Réhabiliter l'étang de Berre ?

Évaluation des effets d'un pompage au travers du tunnel du Rove
sur l'écosystème de l'étang.
Autres pistes

Rapport n° 012060-01
établi par

Juillet 2018

Figure 6 : Profils verticaux de salinité en deux points, Berre Mède et Berre centre, courbe pointillée référence sans pompage, courbe continue avec pompage 10m³/s sans reprise par Bolmon et, en léger décalage, si repompage vers Bolmon, phase 3, (Source : rapport Gipreb, mars 2018)

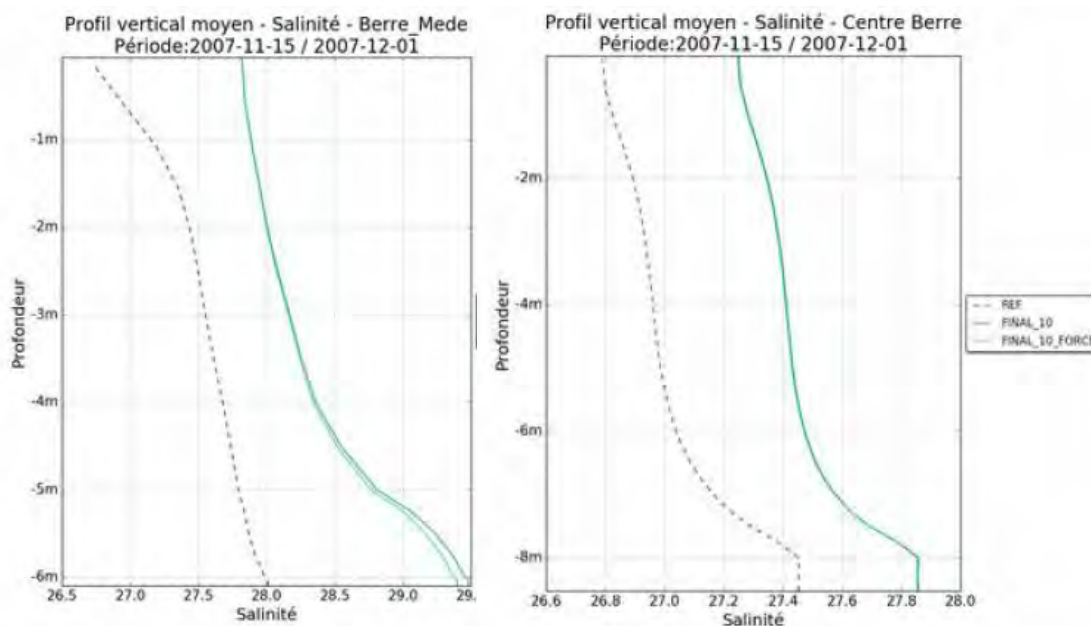
Le Gipreb a modélisé l'impact de l'apport de 10 m³/s sur la salinité de l'étang de Berre. Les coupes verticales réalisées montrent une augmentation de la salinité assez modeste, de l'ordre de 0,5 g/l, que ce soit au fond ou en surface. Par contre, la courbe reste inchangée, avec un gradient marqué, dans la même gamme de profondeur, entre surface et fond : la stratification persiste.

L'examen attentif des sorties graphiques du modèle montre que l'eau salée arrivant du Rove aux Trois Frères plonge dans la partie la plus profonde de l'étang, tout en s'étirant en profondeur le long du Jaï. L'eau salée est plus lourde et son comportement est similaire à celui de l'eau entrant par le chenal de Caronte. La stratification persistera avec son cortège d'effets négatifs, quel que soit le débit d'eau de mer apporté. Seul le retour du vent a un effet de remélange.

L'absence d'effet sur la stratification n'augure pas d'une amélioration significative de l'étang, sauf peut-être dans la zone sud de l'étang de Berre, grâce à une modification modeste du bilan d'entrées/sorties. Au regard du coût, d'autres hypothèses de réduction du bilan méritent d'être envisagées. Le lessivage de Bolmon envisagé se traduit pas des apports difficilement quantifiables et donc d'impact imprévisible sur Berre.
